k.ú. Kryštofovo Údolí

Odpovědný projektant:	Ing. PETR KOLLERT	KOLLERT s.r.o. ELEKTRO
Kreslí:	ONDŘEJ ŠVANDA	
Investor:	ČEZ DISTRIBUCE, A.S.	SIVÁROVSKA 119, 460 10 Liberec 22
		měřítko: 1:500
		datum: 24.06.2022
		číslo změny: IV-12-4021325
		číslo výkresu:
KOORDINAČNÍ SITUAČNÍ VÝKRES		C3

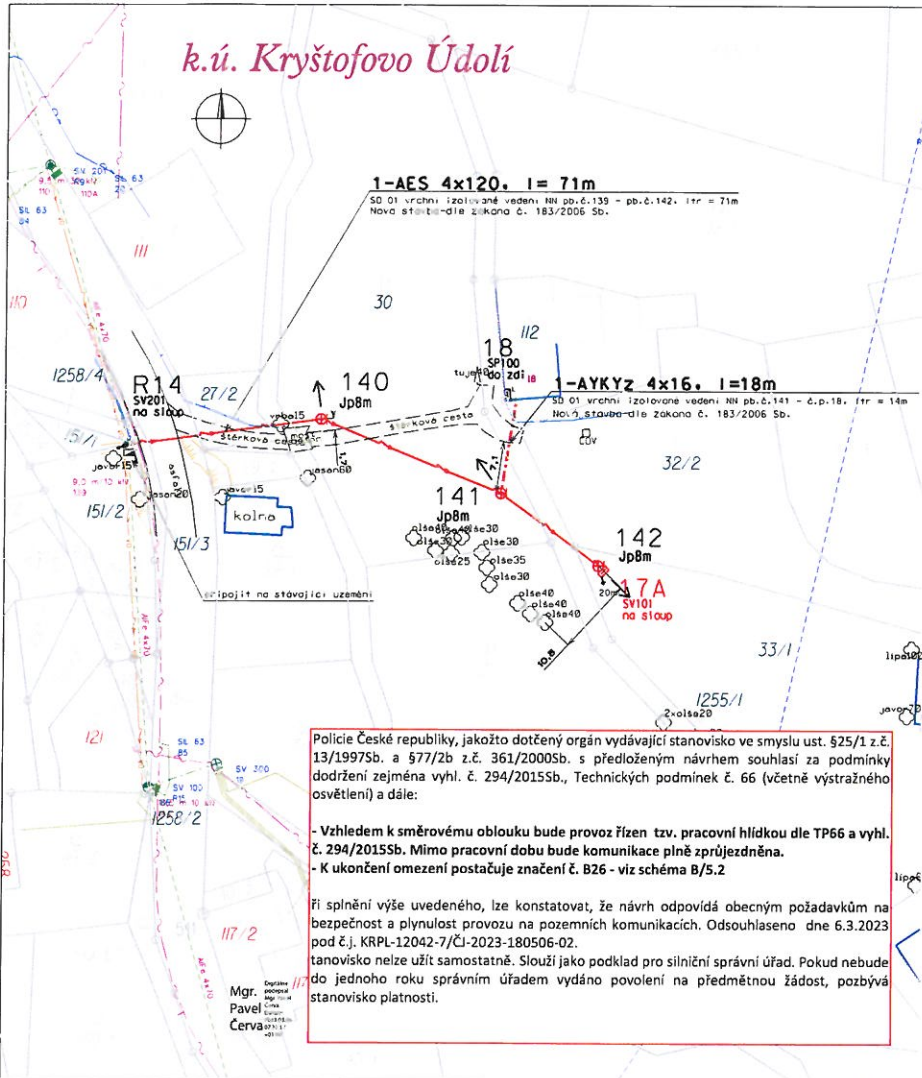
Policie České republiky, jakožto dotčený orgán vydávající stanovisko ve smyslu ust. §25/1 z.č. 13/1997Sb. a §77/2b z.č. 361/2000Sb. s předloženým návrhem souhlasí za podmínky dodržení zejména vyhl. č. 294/2015Sb., Technických podmínek č. 66 (včetně výstražného osvětlení) a dále:

- Vzhledem k směrovému oblouku bude provoz řízen tzv. pracovní hlídkou dle TP66 a vyhl. č. 294/2015Sb. Mimo pracovní dobu bude komunikace plně zprůjezdňena.
- K ukončení omezení postačuje značení č. B26 - viz schéma B/5.2

Při splnění výše uvedeného, lze konstatovat, že návrh odpovídá obecným požadavkům na bezpečnost a plynulost provozu na pozemních komunikacích. Odsouhlaseno dne 6.3.2023 pod č.j. KRPL-12042-7/ČI-2023-180506-02.
 stanovisko nelze užít samostatně. Slouží jako podklad pro silniční správní úřad. Pokud nebude do jednoho roku správním úřadem vydáno povolení na předmětnou žádost, pozbývá stanovisko platnosti.
